Van: " " **Verzonden:** dinsdag 11 maart 2025 17:00 **Aan:** " " <@coa.nl> **Cc:** " " <@dalfsen.nl>; " " <@dalfsen.nl>; " " <@dalfsen.nl> <@grondverzet-oosterveld.nl>; " " <@dalfsen.nl> **Onderwerp:** Reactie ontwerp opvanglocatie Engellandweg **Bijlage(n):** Reactie op Groen AZC

Project
Het Engelland

WERKEN ROND BOMEN

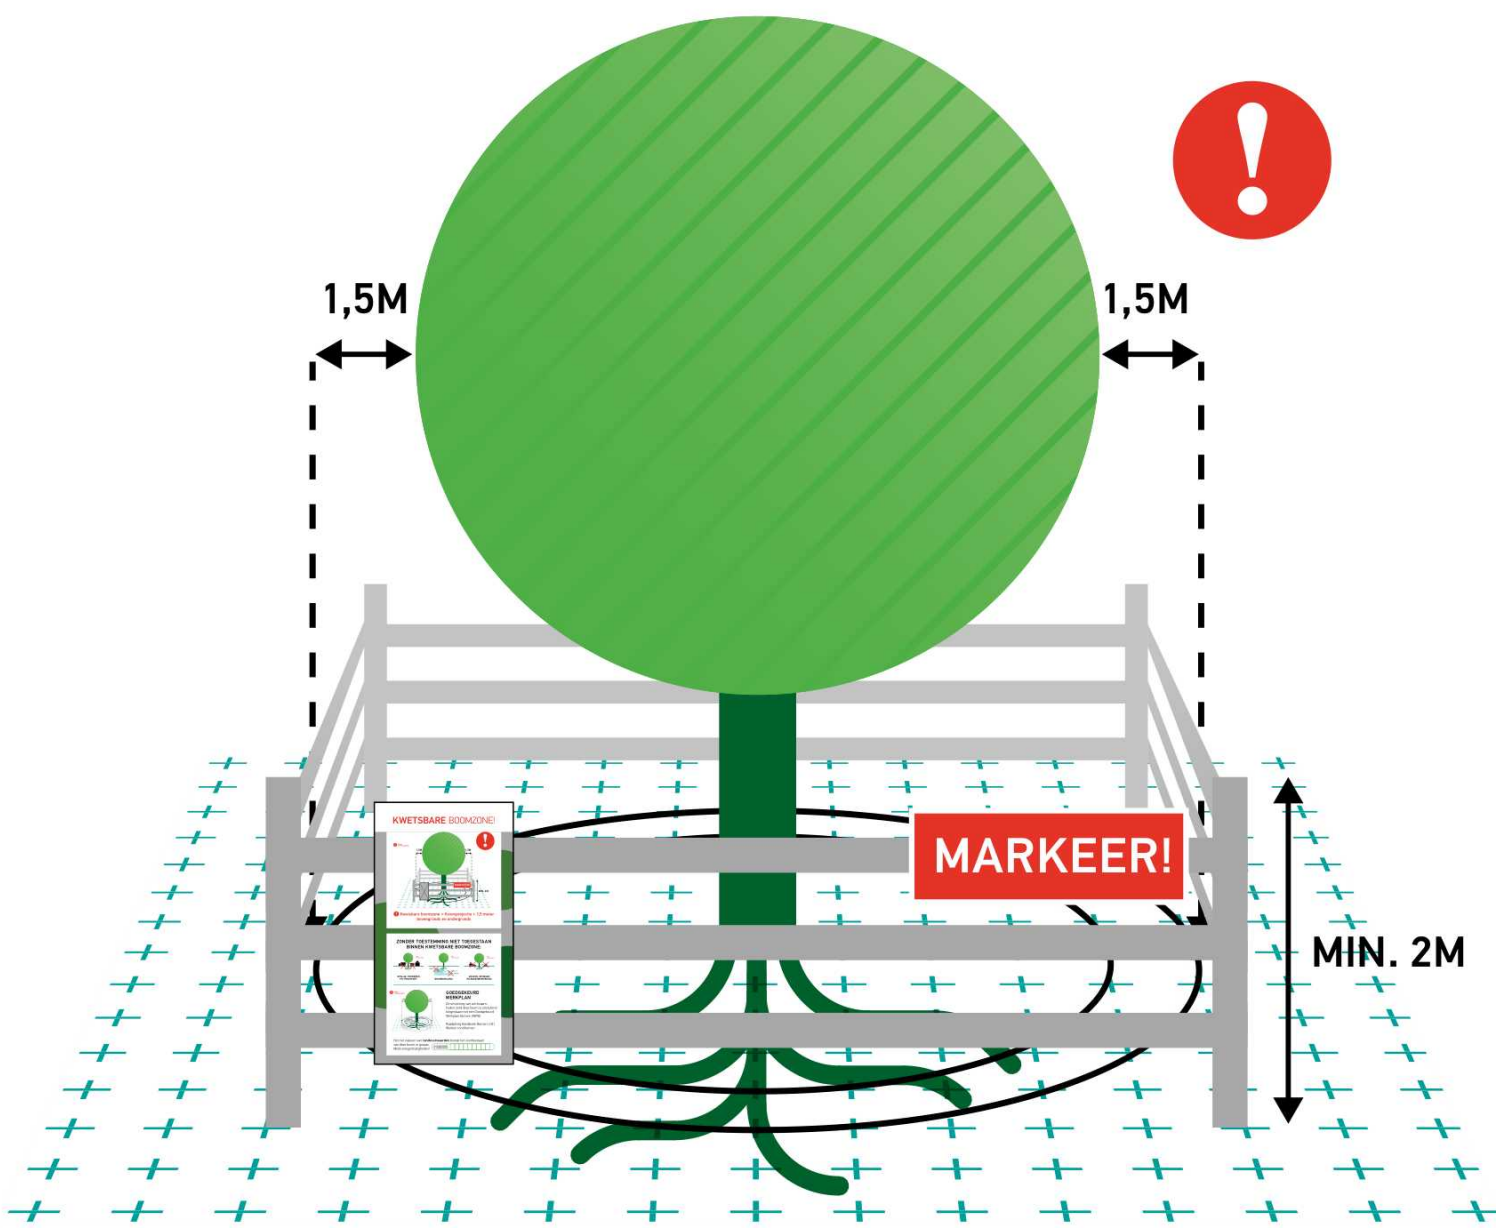
- [REDACTED], je geeft aan dat de grondwal op 4 meter van de singel start. Bedoel je hiermee 4 meter uit de stam of uit de kroon? Indien het laatste het geval is, dan zijn mijn zorgen weggenomen. 4 meter uit de stam is onvoldoende, zie ook de bomenposter uit de bijlage.

! Kwetsbare boomzone = Kroonprojectie + rondom 1,5 meter

! Werkzaamheden en de opslag van materiaal en materieel zijn binnen de KWETSBARE BOOMZONE NIET TOEGESTAAN ZONDER TOESTEMMING (Goedgekeurd Werkplan).
